Pytania i odpowiedzi cz. I

dot. zapytania ofertowego Nr 06/02/02.03.03.POIR/2020 z dn. 25.05.2020r. dotyczącego organizacji udziału PKB w targach **Maison & Objet 2020** w ramach Polskiego Klastra Budowlanego objętych wsparciem w ramach realizacji Projektu: „SHOW YOURSELF- polskie produkty budowlane na arenie międzynarodowej- II edycja” o numerze POIR.02.03.03-20-0001/18 realizowanego w ramach Programu Operacyjnego Inteligentny Rozwój, Poddziałanie 2.3.3 Umiejdzynarodowienie Krajowych Klastrow Kluczowych.

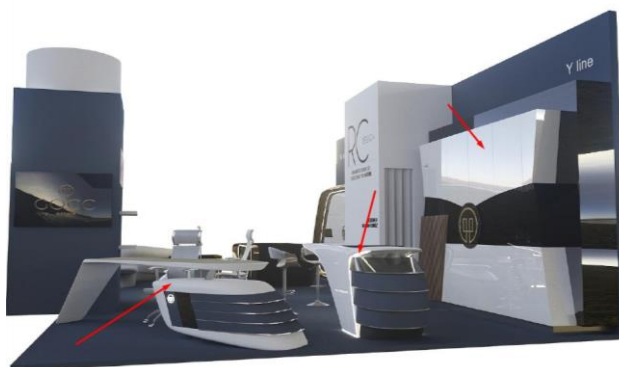
Pytanie 2. Ekspонатami o których mowa w pkt. 2.1.2 części I (str. 25-26) są elementy zaznaczone na załączonym rysunku ekspонатy klienta cz. 1 oraz ekspонатy klienta cz. 2?

W ramach części I zamówienia Wykonawca zobowiązany jest do zapewnienia transportu ekspонатów, które stanowią wyposażenie stoiska. Ich parametry wskazane zostały przez Wystawcę w szczegółowej tabeli na str. 25-26 zapytania część I pkt. 2. Zaznaczyć należy, iż poza transportem wskazanych na wizualizacji elementów Wykonawca w ramach usługi transportu zapewni dodatkowo transport w obie strony- 4 hokerów i 2 krzesła biurowych, widocznych na wizualizacji.

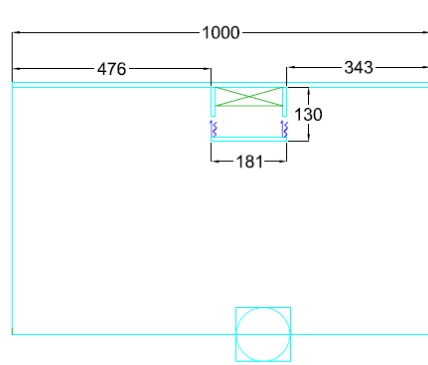
Pytanie 3. Wśród wymaganych dokumentów jest projekt wykonawczy. Aby go wykonać potrzebujemy informacji, jak duże ma być zaplecze oraz o jego dokładnej pozycji (wystarczy

odległość od lewej lub prawej krawędzi; złe ułożenie zaplecza skutkować będzie brakiem miejsca na eksponaty przy ścianach). Domyślam się, że przy ścianie umieszczone będą eksponaty o nazwie Ściana LM, Melody oraz Ściana LY 300/130, Ocean. Na liście określone są tylko wymiary ich części składowych - nie wiem natomiast, jaki jest ich wymiar po złożeniu. Nie wiem również, który z nich jest po lewej a który po prawej stronie.

Zaplecze usytuowane powinno być na stoisku zgodnie z poniższym rysunkiem. Wymiar z lewej 476 cm, wymiar z prawej 343 cm, zaplecze 181 cm x 130 cm.
